PLAN LOCAL D'URBANISME

Modification n°6

COMMUNE DE **SALON-DE-PROVENCE**

Note de présentation

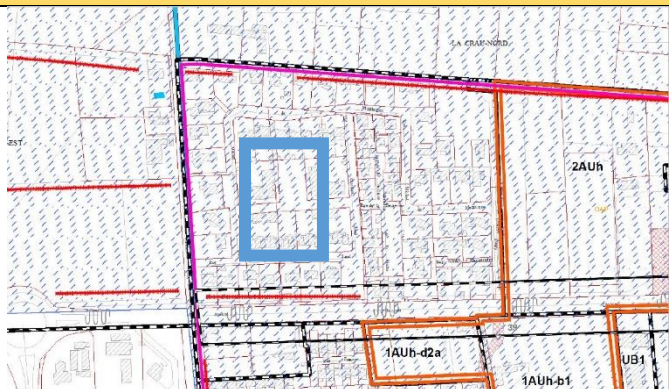
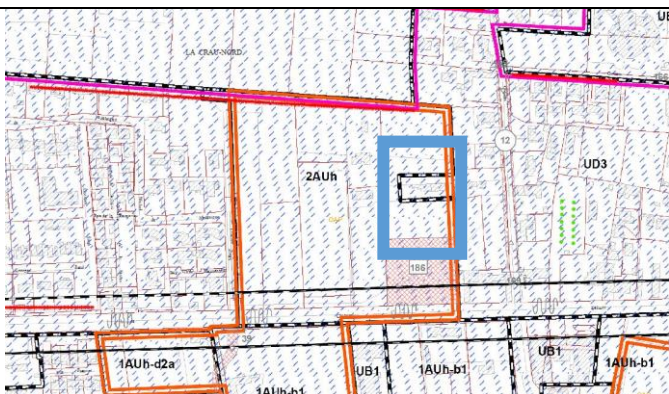
AVANT MODIFICATION	APRES MODIFICATION
 1- <u>Planches 2A et 2I</u> : Les Broquetiers, la mention 1AUe a été ajoutée par erreur.	 Le zonage 1AUe1 correspond à celui du PLU approuvé et de la modification simplifiée n°1(MS1).
 2- <u>Planches 2A et 2G</u> : Les Broquetiers-Est, le nom de la zone UE1 est erroné.	 Le nom de la zone UE11 a été corrigé conformément au PLU approuvé et à la MS1.
